建築物の安全確保のための体制の整備を行う者に対する補助事業

構造計算に係る課題の整理取りまとめ

報告書

実施機関 一般社団法人 建築性能基準推進協会

図1.2.1 杭頭補強図

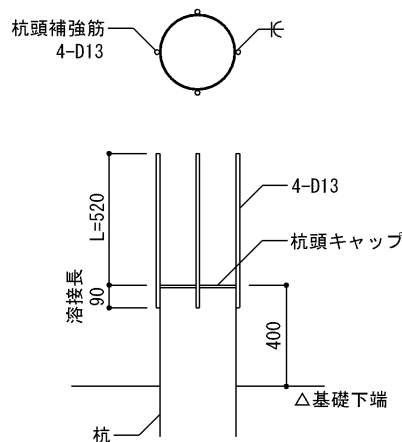
既製杭を用いた建築物において、構造図の標準図や詳細図に杭頭処理を示す図が付記されていない事例があった。例えば、鋼管杭を用いた事例では、図1.2.1に示すような杭頭補強図に、杭頭キャップの材質、寸法、接合方法、及び中詰めコンクリートの打設位置についてなどの杭頭処理の指示がなかった。

既製杭を用いる場合、杭頭接合部の設計は、認定書・評定書では通常規定されておらず、設計者の判断に委ねられていることが多いにもかかわらず、構造図に杭頭処理の詳細が示されていない事例が多い。

杭頭接合部については、別途構造検討を行うとともに、構造図に杭頭処理について示す必要がある。例えば、鋼管杭では、杭頭キャップの詳細（プレートの板厚などの寸法）や杭と上部構造の接合方法は、設計者が構造図に示す必要がある。また、既製コンクリート杭（PHC杭）では、杭体補強筋を杭頭にスタッド溶接する工法であれば、杭頭端部の鋼板等を示し、杭頭に中詰めコンクリートが用いられる場合であれば、その打設位置を示す必要がある。

図 2.1.2 耐力壁脚部の基礎支点

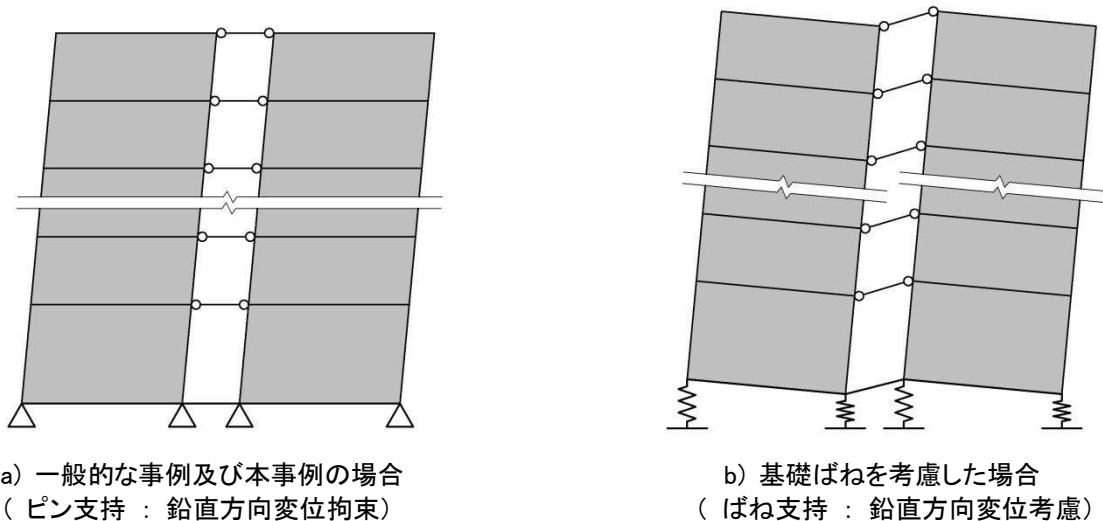
本事例は、地上 15 階建ての RC 造建築物である。図 2.1.1 に示すように連層耐力壁架構（耐力壁高さ／耐力壁幅が 4 を超える架構）の 2 構面が境界梁（基礎梁）と 2 階床から上部のスラブ（ $t=300$ ）で連結された構造形式となっている。

本事例では、通常的设计に即して杭を配置している支点をピン支持として、一次設計（ R_t 算出や応力解析等）及び二次設計（ D_s 値算定や保有水平耐力算定等）が行われている。

ピン支持とするモデル化では、連層耐力壁架構脚部の境界梁（B-C 間の基礎梁 FG）に基礎支点の鉛直方向変位が生じないため、境界梁の設計において危険側となる可能性がある。

本事例のような架構形式では、地盤（杭）の変形が生じると、境界梁には大きな応力が発生する可能性があるが、それに対する検討は行われていなかった。

2015年版建築物の構造関係技術基準解説書においては地盤・基礎の取扱いに関する平19国交告第594号第2第一号口の解説には、「通常的设计においては、地盤のばねは設けずに計算を行っても問題のない結果となることが多い。ただし、鉄筋コンクリート造の建築物の耐力壁の脚部や剛性の低い基礎ばり周辺では、地盤の鉛直方向の変位や基礎の浮上り（地盤からの鉛直反力がなくなる状態）が生じやすく、かつ、その場合には影響を考慮した応力解析を行う必要があることから、接地圧や支点反力などの状態を確認した上で地盤のばね（基礎直下及びぐい先端の鉛直の地盤ばね、杭周面の摩擦によるばね等）を設けるべきかどうか判断する（6.7節参照）」と記述されている。

運用上は、一般的な調査の範囲で基礎のすべての支点のばねを設定することは難しい場合も多いため、一般的には地盤ばねを考慮せずに構造計算を行っても良いとされているが、本事例は、解説に記述されている架構形式で地盤ばねによる影響が大きいと判断される建築物であるため、少なくとも一次設計時における応力解析においては、耐力壁の脚部に地盤（杭）の変形を考慮するモデル化などによる別途検討が望まれる。

図 2.2.1 1階伏図

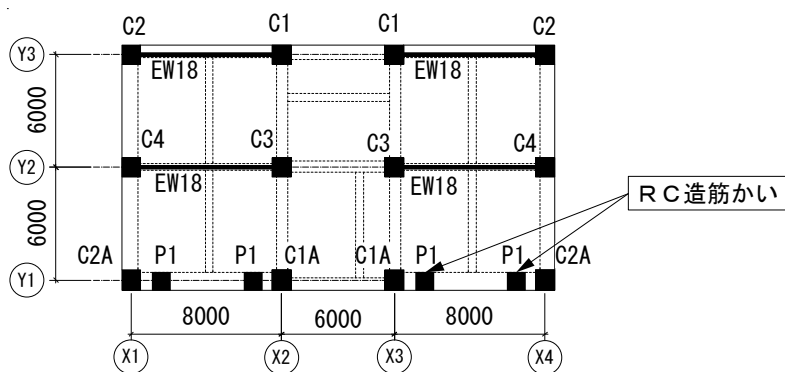
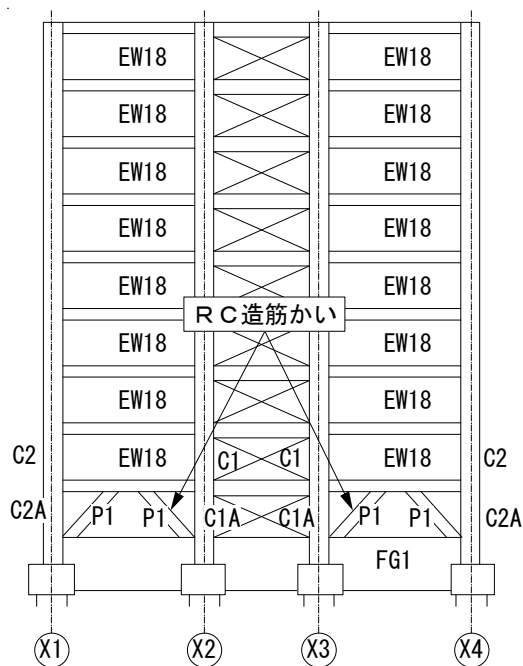
本事例は、地上9階建てのRC造建築物であり、図2.2.1及び図2.2.2に示すように、1階にRC造筋かいが配置された構面がある。一貫計算においてRC造筋かいを傾斜したRC造柱としてモデル化し検討を行っていた。本事例に用いた構造計算プログラムでは保有水平耐力計算における構造特性係数(Ds)の評価において、RC造筋かいの負担せん断力が耐力壁(筋かいを含む)の水平耐力に集計されず、柱の負担せん断力として集計されたため、耐力壁(筋かいを含む)の水平耐力と保有水平耐力の比(βu)が過小に計算され、Ds値が小さく評価されていた。

RC造筋かいのモデル化や計算方法、配筋方法、部材種別については、明確に規定された指針や基規準類、告示がないため、部材種別、 D_s の判定、配筋に際し、安全側の設計となるよう十分に配慮しなければならない。また、一貫計算においてRC造筋かいを傾斜柱としてモデル化すると、RC造筋かいの負担せん断力は柱の負担せん断力として集計され、耐力壁（筋かいを含む）の負担せん断力を考慮して定められる（ βu ）に反映されない。接合部に生じるせん断力や梁の軸力、せん断力の評価が出来ない等、様々な問題があるため注意が必要である。

図 2.3.1 伏図

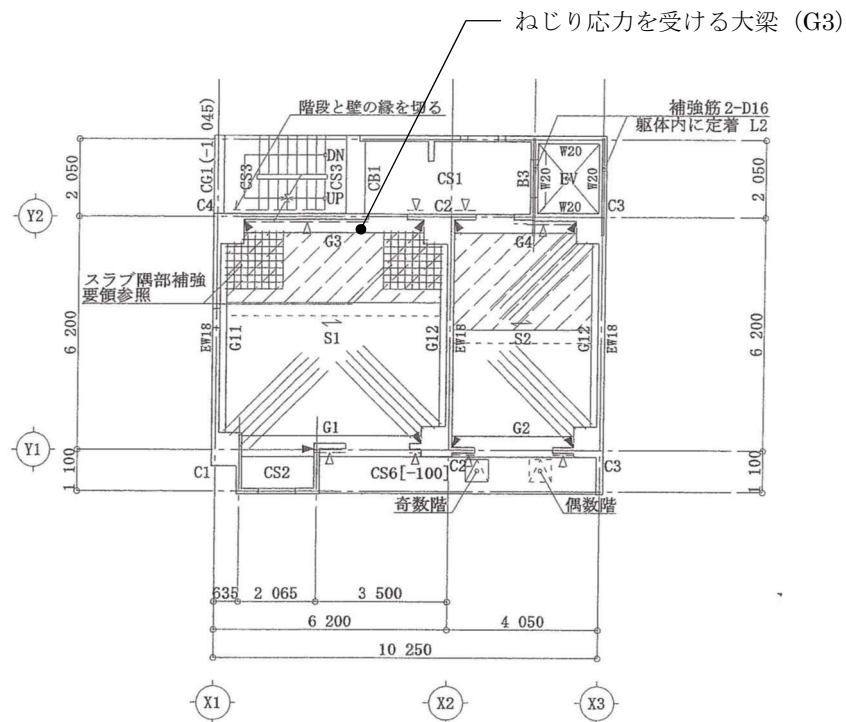
本事例は、地上10階建てのRC造建築物である。図2.3.1に示す大梁G3は直交する片持ち梁(CB1)によりねじり応力を受ける。このため構造計算書においてねじり応力の検討が行われており、この検討結果に基づき図2.3.2に示す大梁リストで6-D19の腹筋が配されていた。

本事例の配筋標準図では、腹筋の柱への定着に仕様が明示されていた。これによると、柱への定着長は $15d$ (d : 配筋の径) とするが、ねじれを受ける梁の腹筋の柱への定着長さは特記によるとされていた。しかしながら、この大梁はねじれを受けるにもかかわらず、腹筋の柱への定着長さは構造図に特記されていなかった。

日本建築学会の「鉄筋コンクリート造配筋指針・同解説，2010 年」では，梁の腹筋の柱等への定着長は 30mm 程度とされている。また，本事例の配筋標準図では腹筋の定着長は 15d (d : 腹筋の径) とされているなど，短い定着長仕様となっている。従って，本事例の大梁のようにねじれに伴う応力を腹筋に負担させる場合には，構造図に腹筋の定着長を特記する必要がある。

図2.3.3 伏図

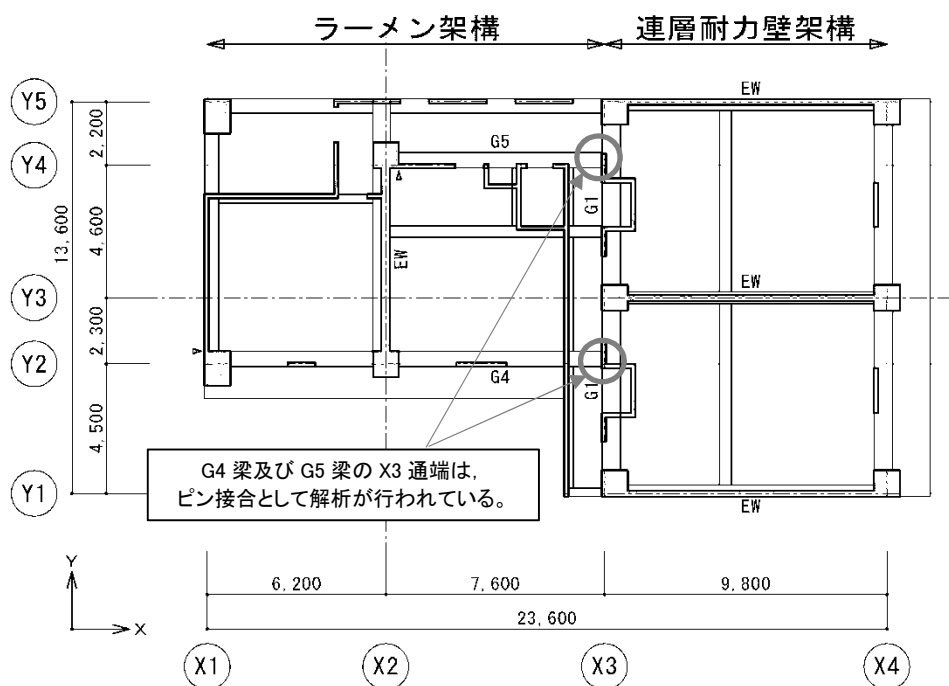
本事例は地上15階建て RC 造建築物である。本事例の X 方向は、図2.3.3に示すように構造特性が異なる2つの架構（X1－X3間のラーメン架構と X3－X4間の連層耐力壁架構）が、X3通り端において Y2通りの G4梁及び Y4通りの G5梁をピン接合と仮定して、直交する X3通りの G1梁の中間部に接合される形状となっている。

一貫計算上ではピン接合として応力解析等を行っていたが、構造特性が異なる架構の接続部の大梁端部をピン接合と仮定したことの妥当性に関する見解、もしくは検討がなく、取り付け部（受け側の梁を含む周辺部）の納まりが確認出来る図面も無かった。

本事例のような大梁端部の接合形式の場合、一貫計算プログラムの一般的なデフォルト設定ではピン接合として応力解析等を行うことが多い。

しかしながら、RC 造の場合は、特別な納まりとしない限り、直交する大梁（本事例の G1 梁）のねじり剛性に応じてピン接合と仮定する大梁（本事例の G4, G5 梁）端部に曲げ応力が発生するため、大きなねじり応力を受ける大梁（本事例の G1 梁）では、ねじり応力に対する検討が必要である。また、片端をピン接合と仮定した大梁（本事例の G4, G5 梁）については、せん断設計に対して危険側の設定となる可能性があり、留意が必要である。

図 3.1.2 伏図及び軸組図

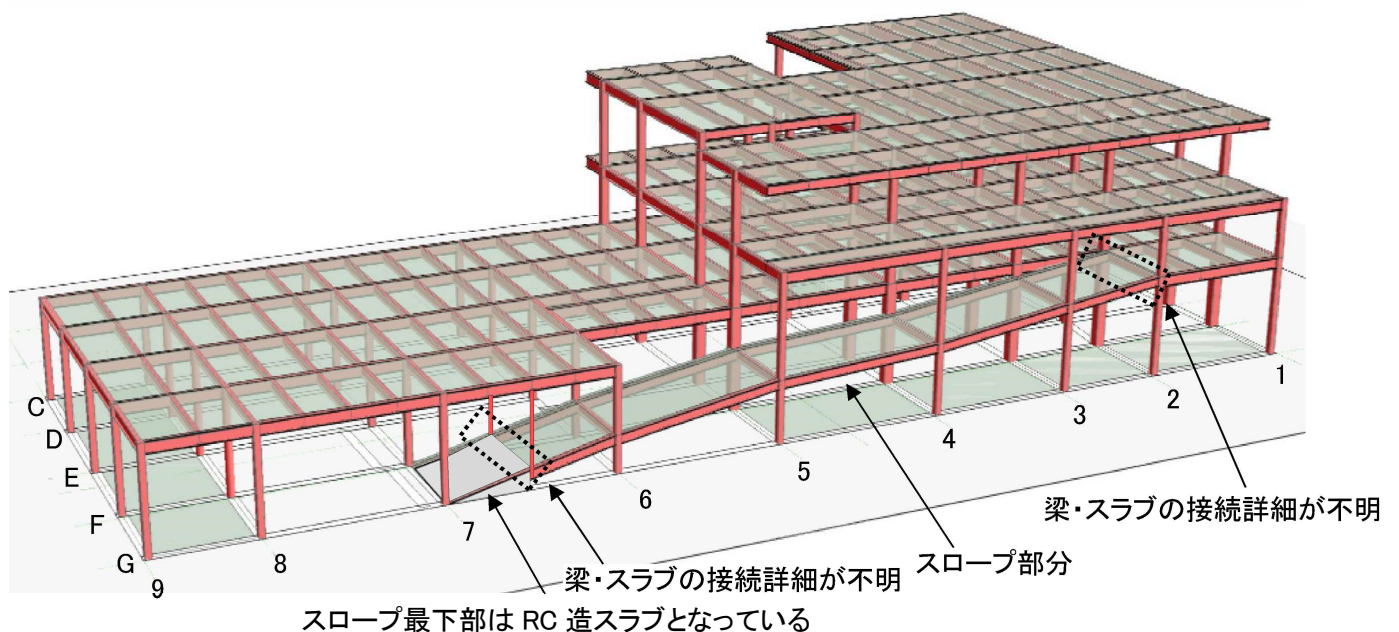
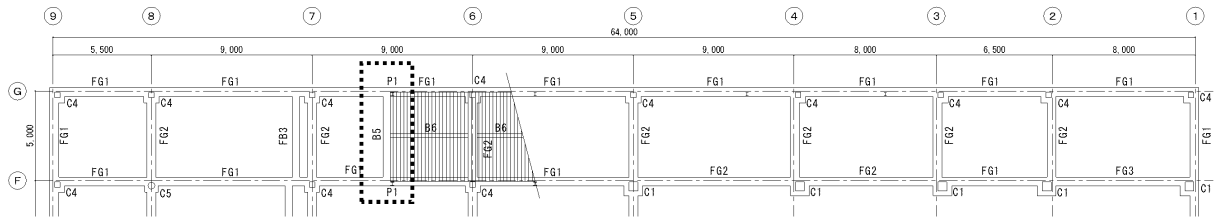
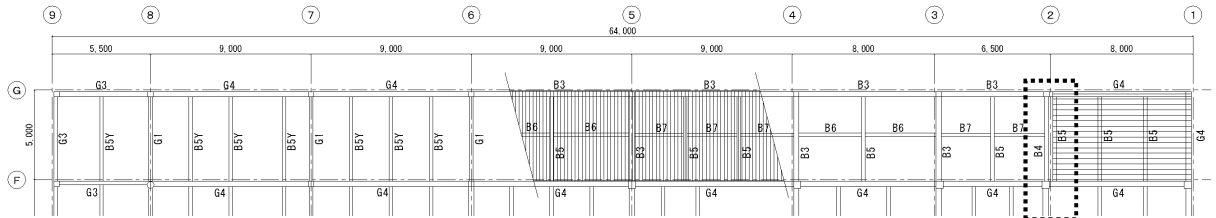
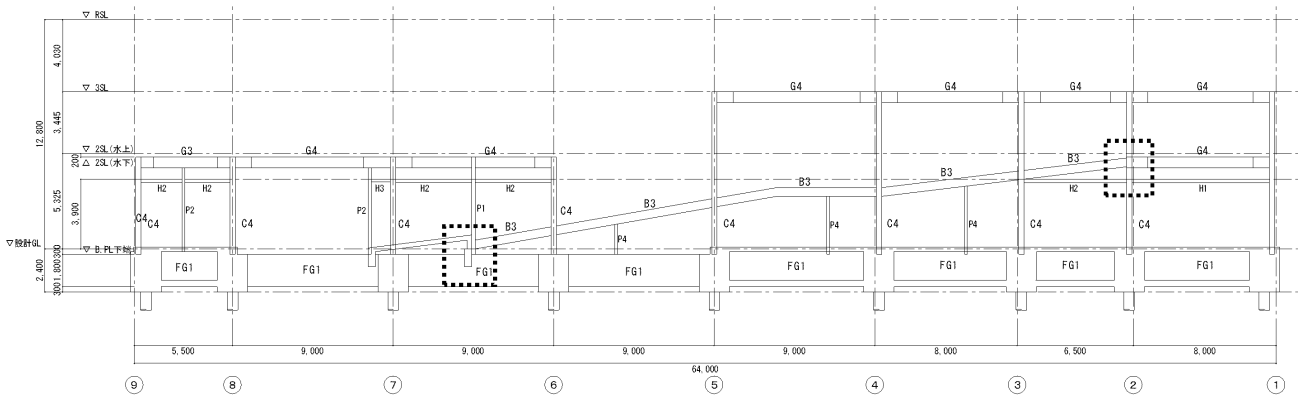
本事例は、地上3階建てのS造建築物である。図3.1.1及び図3.1.2に示すようにスロープが設けられた駐車場を有する事務所建物である。スロープの斜め梁はG通りの柱とF通りの直交梁の柱際に、2通りから7通りの範囲にかけている。2階へ上がる2通り側は受梁B4の小梁が大梁G5に隣接して配置されており、1階へ下がる7通り側は6～7間の間柱P1と直交小梁B5に接続され、RC造スラブで1階へ下がる構造となっている。

本事例では、スロープと2階床スラブとの接合部、スロープと1階の斜めRC造スラブの接合部分の構造詳細が示されておらず、2通り側と7通り側のスロープとRC造スラブが繋がっているか不明であった。

また、スロープの斜め梁については傾斜の角度が10度未満であり、ブレース効果の影響は無いと判断して、特に検討を行っていなかった。

スロープの斜め梁は、G 通りではスパン毎に両端を柱にガセットプレート接合、F 通りでは斜め梁の各スパンの片側を直交梁に剛接合、他方をガセットプレート接合としている。接合部の検討において、建物の層間変位を吸収するための対応が明記されていない。

設計者は、「斜め梁については 10 度未満の角度でありブレース効果の影響は無いと判断する。」として

いる。本事例の長手方向はラーメン構造で、一次設計時の層間変形角は一階階高の 283 分の 1、二次設計時には 110 分の 1 程度の大きさで、その層間変形角において保有水平耐力が算定されているが、これらの層間変形角が斜め梁に加わるとすると、一次設計地震荷重時には 2,000kN、二次設計地震時荷重時には斜め梁材の降伏軸耐力を超える軸力が生じることとなる。これはガセットプレート接合部の耐力(短期許容耐力：342kN)を超える値である。

本事例のような車路スロープを設計する場合は、滑り支承等で変形を吸収出来るディテールを採用するか、変形を拘束する場合には実状に沿ったモデル化で応力解析を実施して、接合部を設計する必要がある。

図 3.2.1 伏図

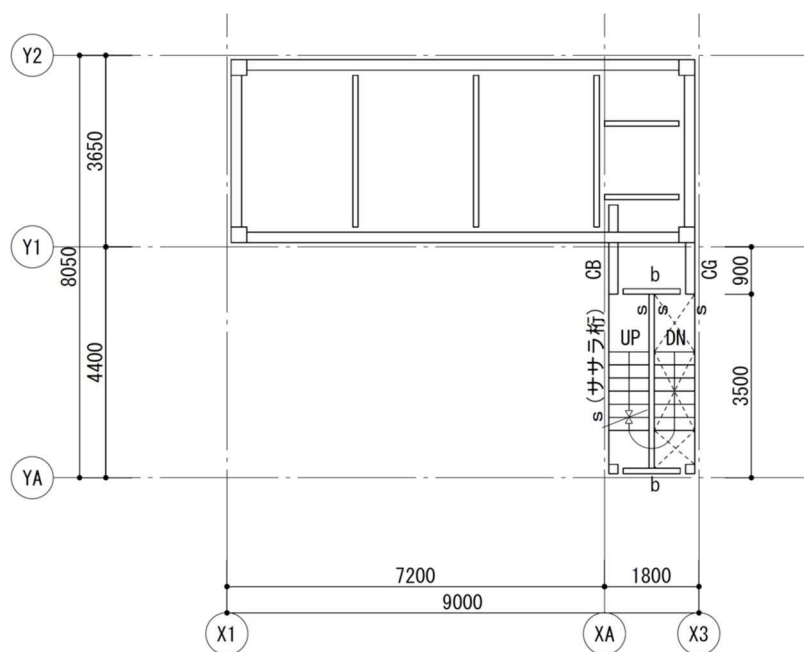
本事例は、地上5階建てのS造建築物である。図3.2.1に示すように突出部の階段は、X3通り側の下り階段部分には段板部に水平筋かいが設けられ、ササラ桁と筋かいが小梁**b**および片持ち梁CGに取り付き、XA通り側の階段部分には水平筋かいは無く、ササラ桁が小梁**b**および片持ち小梁CBに取り付いている。階段と接続する900mmのはねだし床はデッキプレートによる合成床版である。それら部材の取り合いの詳細図が付されておらず、力の伝達方法も不明である。

本体の設計においては、突出部階段重量をフレーム外節点重量として本体の地震荷重に考慮しているが、本体への応力伝達についての検討が不足していた。例えば、筋かいからの軸力をうける**b**材の弱軸横曲げや、水平筋かいのない上り階段部分の地震力の処理については設計方針も含め記述がなかった。

水平荷重時に、突出した階段重量を建物本体で負担する設計においては、突出階段の地震力作用位置から伝達される建物本体の支持位置まで、どのように力が伝達されるのかを明確にし、その過程での応力による部材の設計および継手・仕口の検証が必要である。検討した結果は、取り合い部詳細図や部材・継手リストとして構造図に示すことが必要である。

図 4.1.2 杭配筋図

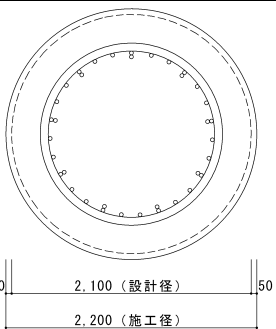
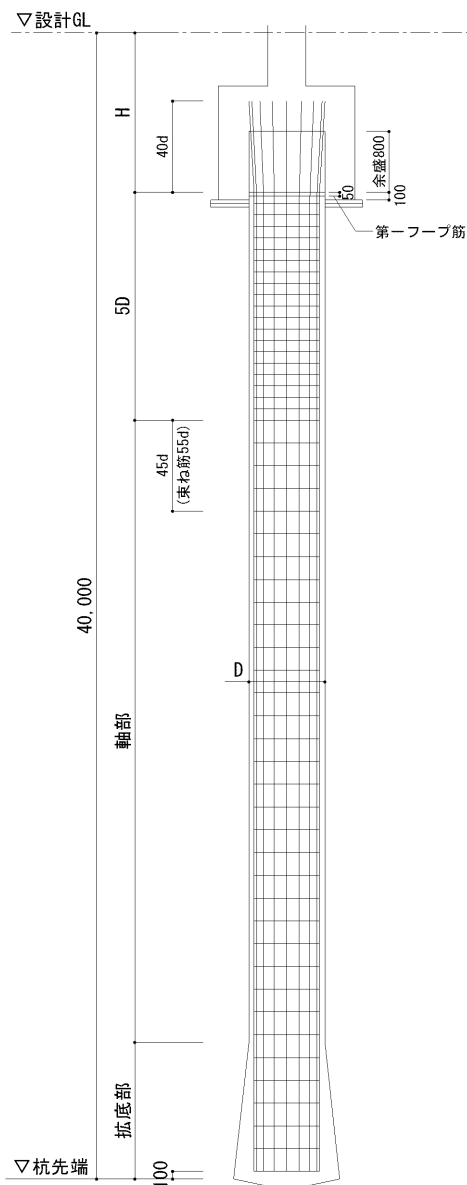
本事例は、地上 12 階建ての RC 造建築物である。図 4.1.1 及び図 4.1.2 に示すように、杭の主筋を束ね筋としているが、フーチング基礎への定着長さを $40d$ (d は 1 本の鉄筋径) としていた。

また、杭の主筋量が多く、フーチング基礎内において基礎梁の主筋と干渉し、基礎梁の配筋できるか疑問があった。

束ね筋の場合の付着検定について 2010 年版「鉄筋コンクリート構造計算規準・同解説」の 16 条解説の頁では「束ね鉄筋の付着検定は、断面積が等しい 1 本の鉄筋として等価な鉄筋径を定め、本条に従うものとする。」とされている。これに準じて事例の杭頭筋の定着長さを求めると、束ね筋を 1 本の鉄筋とした等価な鉄筋径が基準となるため、定着長さがフーチング基礎高さを超える可能性がある。

なお、本事例の鉄筋コンクリート構造配筋基準図では「鉄筋の定着及び重ね接手の長さは JASS5 (2009 年版) に準拠」と表記されており、束ね筋の定着についての記述はない。

杭心と、柱心および基礎梁心が同じ場合には、この問題は緩和されるが、本事例は柱面と杭面を近接する計画となっていたため、施工誤差によって、杭心位置のズレが予測されるので、施工後に杭心位置を実測して原寸図等による配筋計画が必要となる。図面上にも、上記の配筋に対する注意事項を表記することが肝要である。

図 4.1.3 杭と基礎梁の配筋図(断面リスト通りの配筋を示す)

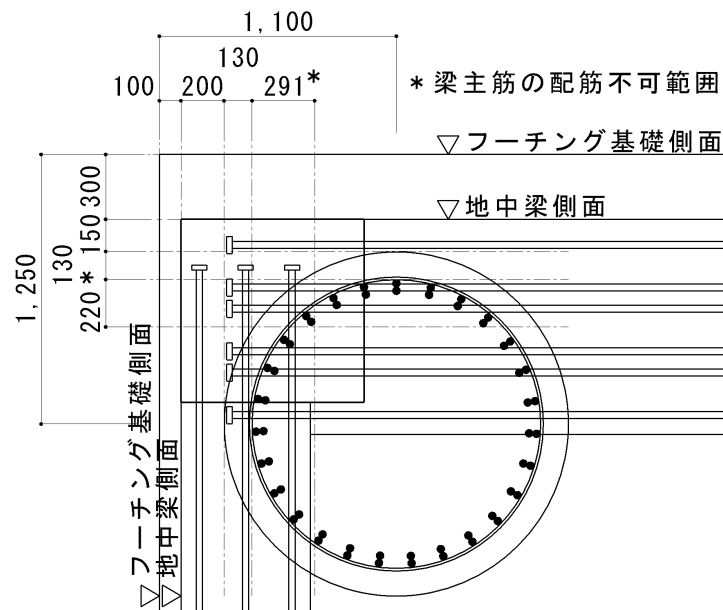
また、杭径 1,600φ に対して、主筋 54 (27+27)–D35(束ね筋)が配筋されており、フーチング基礎の下端筋、および基礎梁の下端主筋との干渉が予測される。図 4.1.3 にあるように杭の円周上の主筋に対して、円周の接線方向に基礎梁主筋 D32 を配筋する場合には外接面より 250mm 程度の範囲は配筋が不可能となる。

図 4.2.2 2本打ち杭のフーチング基礎配筋要領

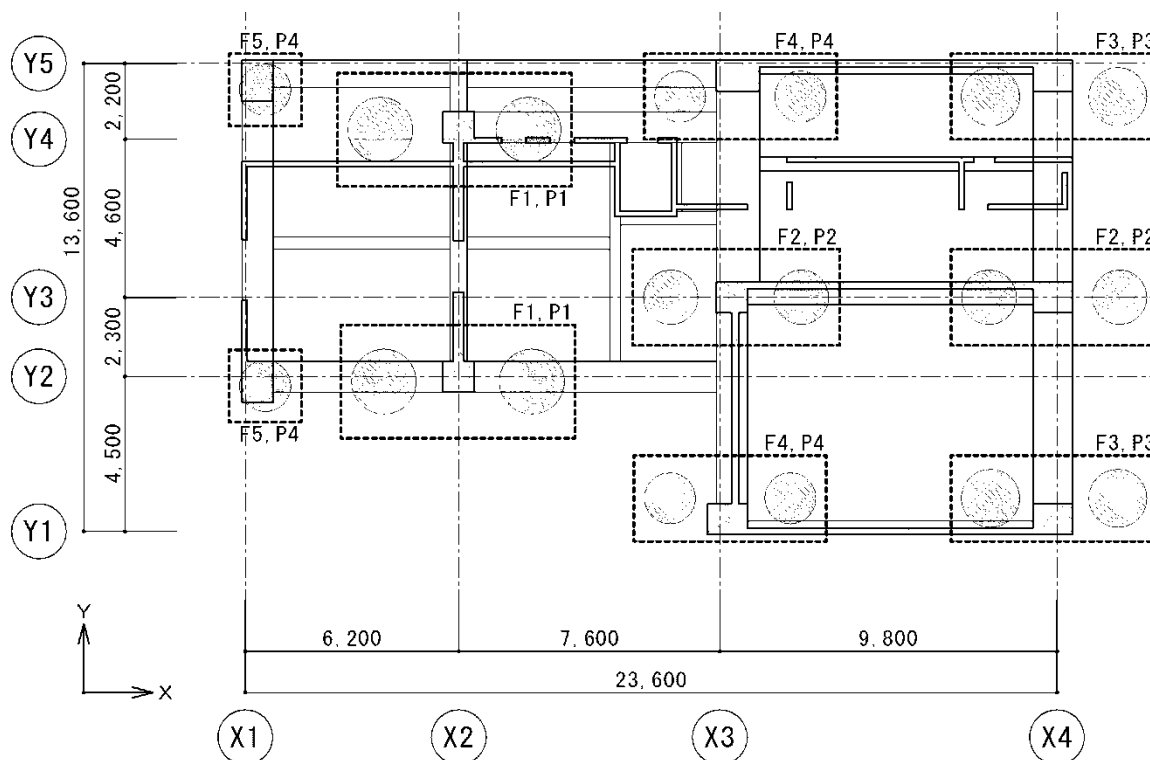
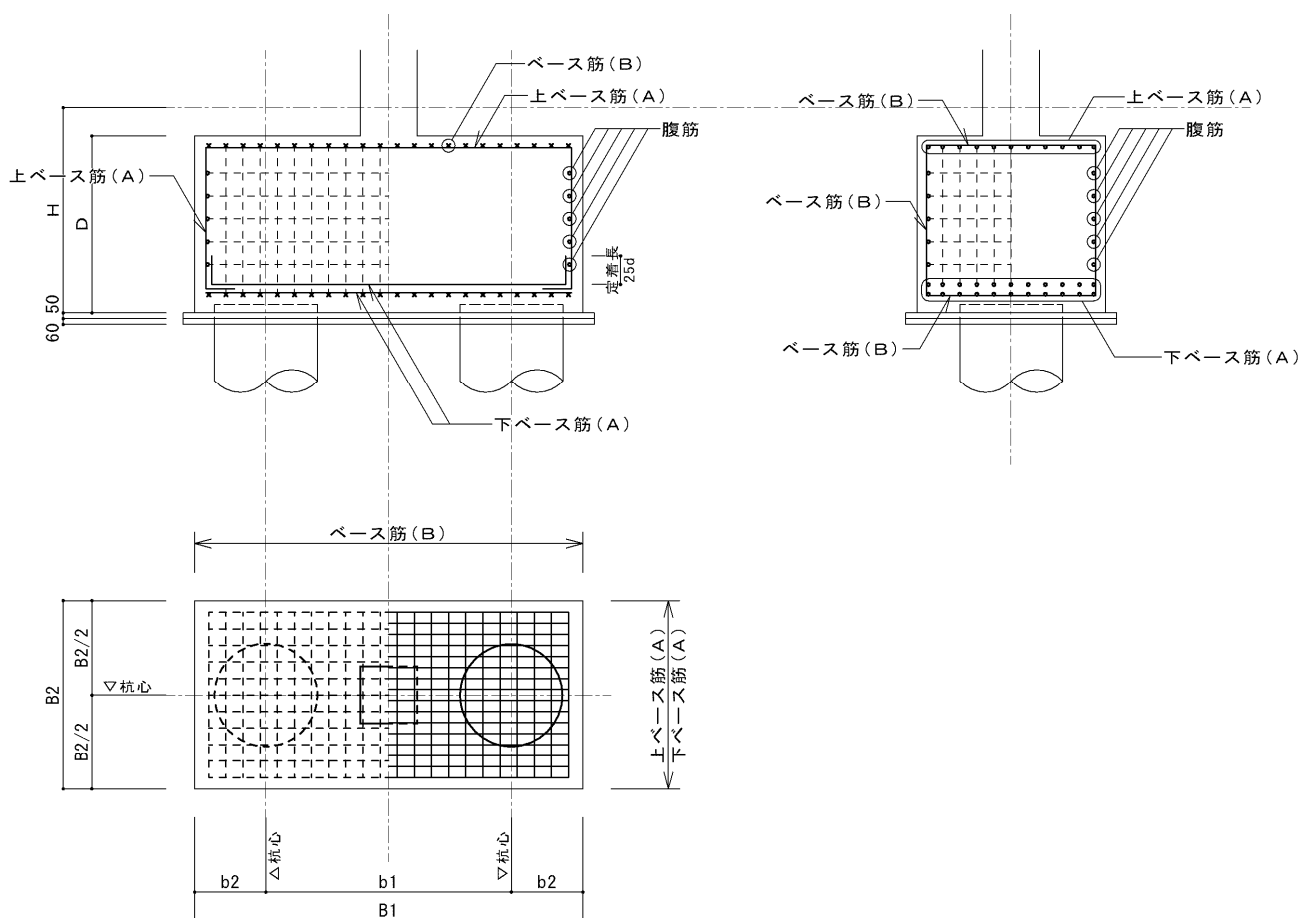
本事例は、地上15階建てのRC造建築物である。基礎部は図4.2.1及び図4.2.2に示すように大半が2本打ち杭で、フーチング基礎が基礎梁と一体化せずフーチング基礎の半分程度が基礎梁より突出した配置となっている。

本事例のフーチング基礎の設計では、長期軸力に対して必要となる下端筋や杭頭モーメントによるねじり応力に対する検討は行われていたが、水平荷重時に引抜力が作用した場合や杭頭モーメントによりフーチング基礎の上端に生ずる応力に対して必要となる上端筋の検討がなされていなかった。

また、フーチング基礎の許容せん断力は、梁部材の算出式 ($Q_d = \alpha \times f_s \times b \times j$) を用いて算出しているが、せん断補強筋に該当する配筋(表4.2.1, ベース筋(B))は $p_w = 0.077 \sim 0.159\%$ と梁部材としての最低せん断補強筋比 ($p_w = 0.2\%$ 以上) を満足していない。算出根拠が示されないまま、せん断スパン比による割り増し係数 α を2.0としていた。

2本打ち杭のフーチング基礎には、杭頭モーメントや長期軸力を超える引抜力が作用した場合にはフーチング基礎に上端引張となるに大きな曲げモーメントが生じる可能性があるが、本事例ではそれらの応力に対する検討が行われていなかった。特に高層建築物の隅角部や連層耐力壁直下の基礎部などでは、大きな引抜力が生ずる可能性が高いため、留意が必要である。

せん断力に対する検討として、「鉄筋コンクリート構造計算規準・同解説、日本建築学会」ではフーチング基礎として設計するのであれば、許容せん断耐力を算定する際のせん断スパン比による割り増し係数 (α) については、1.0 として安全側の算定をすることが規定されている。

また、梁部材としてせん断設計を行うのであれば、梁部材としての構造規定（せん断補強筋比 0.2%以上、主筋の定着等）を満足しなければならないと判断される、本事例では、せん断補強筋に該当する配筋（表 4.2.1, ベース筋(B)）の補強鉄筋比は、全てのフーチング基礎において 0.2%を下回っており、梁部材としての構造規定を満足していなかった。

図 4.3.1 基礎伏図

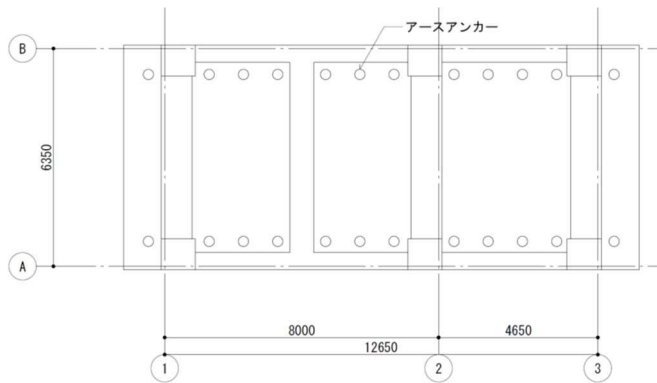
本事例は、塔状比が5に近い地上10階建てのRC造建築物で、基礎はべた基礎である。図4.3.1に示すように、地震時転倒防止として、基礎外周部に摩擦抵抗型の鉛直地盤アンカーを配している。基礎の設計において、地盤アンカーの有効緊張力による接地圧増分を考慮し、長期および $C_0=0.3$ とした転倒耐力検討用の接地圧を、図4.3.2に示す終局限界状態の検討に用いられる接地長さ B' を仮定した等分布接地圧として算定している。しかし、 $C_0=0.2$ とした短期荷重時の接地圧および基礎と地盤の離間の検討がなされていなかった。

基礎の設計において、短期荷重時における安全性の検討は必須である。地震時に基礎と地盤が離間すると、基礎引張側の軸剛性は地盤アンカーのPC鋼線の剛性のみとなり、地盤アンカーに急激な伸びが生じ、地盤アンカー引張力の増大や圧縮側地盤応力度の増大、そして引張力伝達のために基礎梁や基礎底盤に大きな応力が生じることになる。そのため、短期においては基礎と地盤は離間しないことが望ましいとされている。離間を許容する場合には、これらの増大する応力に対して、各部位が短期許容応力度以下であることの確認が必要である。

図 5.1.1 制振間柱が組み込まれた RC 架構

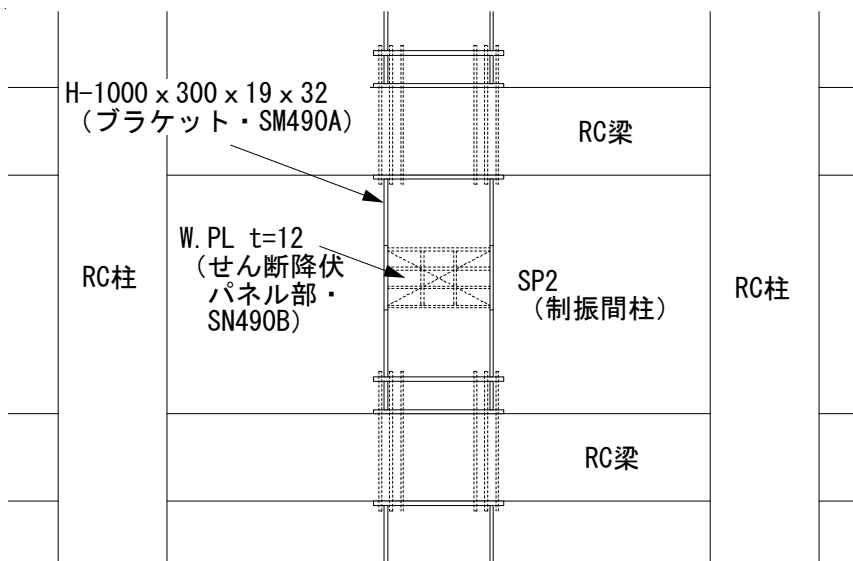
本事例は、地上 11 階建ての RC 造建築物において、図 5.1.1 に示す中間部にせん断降伏パネルを有する制振間柱が用いられており、制振間柱を非構造部材として剛性と耐力を無視した構造計算と、制振間柱を構造部材として F 値相当のせん断耐力 ($\tau_y=325/\sqrt{3}$ N/mm²) を考慮した構造計算の 2 通りを行い、いずれも保有水平耐力を上回ることを確認している。なお、制振間柱は一次設計時に降伏している。

上記の 2 種類の構造計算に加えて、構造計算書には、制振間柱周辺部材の設計方針として「ダンパー部分のせん断耐力の上昇を考慮したせん断応力度 ($\tau_{max}=490/\sqrt{3}$ N/mm²) に対して検討を行う」と記されているものの、「構造耐力上主要な部分に該当しないことから構造計算を省略する」とし、制振間柱周辺部材の計算書を添付していなかった。そのため、制振間柱が最大強度を発揮する時点で、塑性域での繰り返しを考慮した周辺部材の安全性が確保されているか不明であった。

建築物へ制振ダンパーの組み込みに際しては、制振ダンパーの減衰性能が発揮できることはもとより、非構造部材として組み込んだ場合でも、周辺架構が先行して損傷するなどの危険性がないことを確認する必要があります。この確認に係わる設計図書を添付する必要があります。また、ダンパー材料としての認定を受けていない一般的な建築構造用鋼材を用いると、制振ダンパーとしての必要性能を確保できない可能性があることや、制振ダンパーとしての塑性域繰り返しによる強度上昇が不明確である点などを認識し、

これらの点が確認できない場合には、安易に用いないようにするなど留意が必要である。
